COMMISSION ROYALE DES MONUMENTS ET DES SITES
KONINKLIJKE COMMISSIE VOOR MONUMENTEN EN LANDSCHAPPEN

N/Réf. : SGL20021_700_PREA SAINT-GILLES. Rue Vanderschrick, 19 (arch. E. BLEROT)
Gest. : AA (= appartenant à l'ensemble des maisons Art nouveau sises 1-25, rue
V/Réf. : 2271-0011/14/2022-380 PR Vanderschrick, 42-48 rue Jean Volders et 13 chée de Waterloo,
Corr: Isabelle Segura classées comme monument)
**AVIS PREALABLE : Régularisation de travaux réalisés en
infraction ; restauration complète**

Avis de principe de la CRMS

Rue Vanderschick n° 19. Projet de transformations, 1935. Détail de la coupe longitudinale du jardin d'hiver. ACSG/Urb. 29.

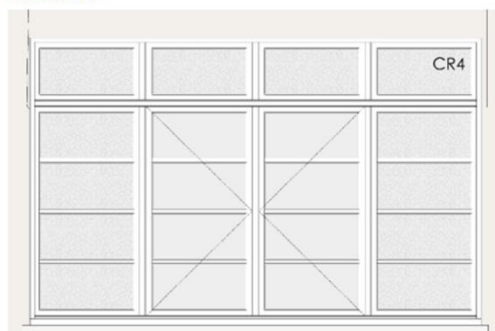
La CRMS souscrit à la proposition de renouvellement de l'ensemble des menuiseries par des menuiseries bois d'inspiration classique équipées de double vitrage performant. Elle approuve également le choix de renouveler celles du jardin d'hiver par un ensemble contemporain en bois s'inspirant du modèle de 1935 : cette intervention ciblée permettra de rétablir la cohérence de cet espace et de mettre en valeur son décor intérieur.
